成田空港の更なる機能強化 環境影響評価方法書
 前回委員会及びその後に寄せられた質疑・意見に対する事業者の見解

平成 29 年 4 月 21 日
 成田国際空港株式会社

現在の成田空港における雨水の排水経路

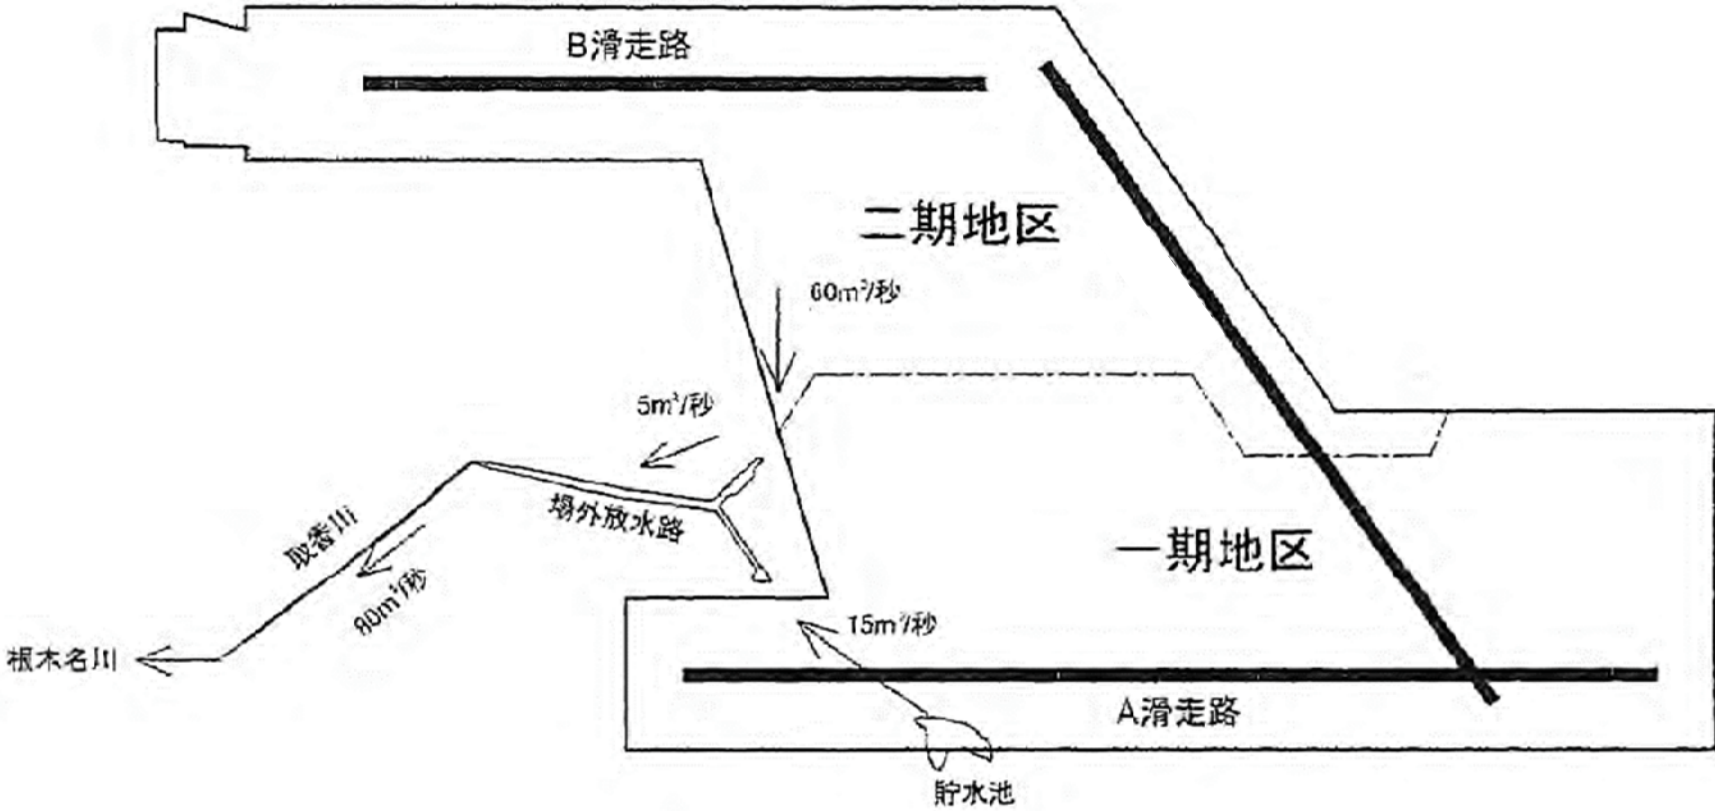
No.	項目	細目	質疑・意見の概要	事業者の見解	備考
27	調査、予測 及び評価の 手法	水質	<p>(3月17日委員会での質疑・意見)</p> <p>TOC濃度が50mg/L以上の場合に管路切り替えを行うとあるが、基準としている濃度が高いと思う。現状ではTOCの濃度がどの程度なのか、準備書以降に記載してほしい。そもそも、基準値に従っていることはわかるが、NAAは大規模な水処理施設を持っているのだから、もう少し濃度を下げて排水すべきだと思う。</p>	<p>(3月17日委員会での回答)</p> <p>TOC濃度については、水質汚濁防止法の基準値であるBOD120mg/LをTOCに換算すると50mg/Lとなるため、その値で管理しています。</p> <p>現在、放水路等では、方法書p7-74に示すとおり、水質常時測定局を設けているほか、月に1回6箇所水質測定をしています。その結果、BODは0.5未満～2.9mg/Lとなっています。</p>	
			<p>【3月17日委員会後に寄せられた質疑・意見】</p> <p>3月17日委員会の際、現状の施設において500ha分の降雨排水はTOC50mg/Lまで処理装置に導入されていないとの話を初めて伺ったように思う。現地説明会では理解できなかった点である。将来方策の前に、現状における空港敷地内の排水の処理の状況を明らかにしてほしい。</p>	<p>【3月17日委員会後に寄せられた質疑・意見の回答】</p> <p>現在の成田空港の雨水排水の流れは、大きく2つに分かれます。一期地区についてはA滑走路西側の滞水池に集水され、その後B放水路から取香川に放流しています。また、二期地区については点在する調整池等に集水され、その後C放水路から取香川へ放流しています。なお、取香川への放流量は、千葉県と昭和44年に締結した協定に基づき、一期地区、二期地区合わせて最大80m³/sとなるよう施設が整備されています。(添付資料1参照)</p> <p>防除氷剤の回収について、前回の回答の通り、第1・2・3旅客ターミナル地区及び貨物地区は、分岐ピットでの雨水排水管の自動切り替えにより、エプロン上に落下した防除氷剤をラグーンに回収できるよう整備しています。管路の切り替えは、TOC(全有機炭素)濃度が50mg/L以上の場合に自動で行われます。回収された防除氷剤廃液は、処理プラントで処理されます。整備地区は、防除氷剤回収車(バキュームスイーパー)により防除氷剤廃液を回収し、処理プラントで処理しています。(添付資料2参照)</p>	<p>【添付資料1】 【添付資料2】 参照</p>

オオタカ行動圏解析のイメージ
(「猛禽類保護の進め方(改訂版)」抜粋)

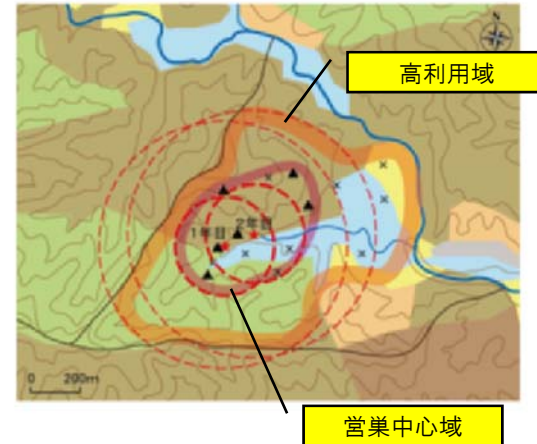
No.	項目	細目	質疑・意見の概要	事業者の見解	備考
32	調査、予測及び評価の手法	動物	(3月7日現地視察での質疑・意見) C滑走路改変に対して谷津・台地等の代替環境はあるのか。類似環境にも猛禽類が分布するとしたら、各々がテリトリーを持っているので移る余地はないのではないか。	(3月7日現地視察での質疑・意見への回答) 空港の東側に下総台地が広がっており、類似環境が続いています。代償の必要性が出てきた場合には、空いている場所を探す必要があると考えています。	
				【3月17日委員会後の回答】 3月17日委員会において示した上記の事業者の見解を、以下の通り修正いたします。 空港の東側に下総台地が広がっており、類似環境が続いています。猛禽類の代償の必要性が出てきた場合には、近隣の類似環境にて代替の場を探すことになると考えています。 しかし、ご指摘のとおり類似環境にはすでに別の個体の繁殖テリトリーが存在している可能性があります。他個体のテリトリー内では新規個体の定着は困難と推定され、代替の場としては適しません。このため、近隣の類似環境を調査し、近隣では新規個体の定着が困難と推定される場合には専門家のご意見等を踏まえながらより広く空港周辺を調査し、テリトリーの空白地帯を探す必要があると考えています。	
33	調査、予測及び評価の手法	動物	(3月17日委員会での質疑・意見) 代償の必要性の判断基準とは何か。	(3月17日委員会での回答) 猛禽類の調査・予測・評価については、方法書 p8-68 にも示したとおり「猛禽類保護の進め方(改訂版)ー特にイヌワシ、クマタカ、オオタカについて(平成24年12月 環境省)」及び「サシバ保護の進め方(平成25年12月 環境省)」に従って行います。この中に環境保全措置として代償が必要になる場合の判断基準が示されています。(添付資料3参照)	【添付資料3】 参照
34	調査、予測及び評価の手法	動物	(3月7日現地視察での質疑・意見) C滑走路は両側を良好な谷津環境に囲まれる。滑走路を移動横断するものが出てきてバードストライクにあうのではないかと。	(3月7日現地視察での質疑・意見への回答) バードストライクについて予測するために現滑走路でバードストライク調査を実施します。調査は24時間実施します。
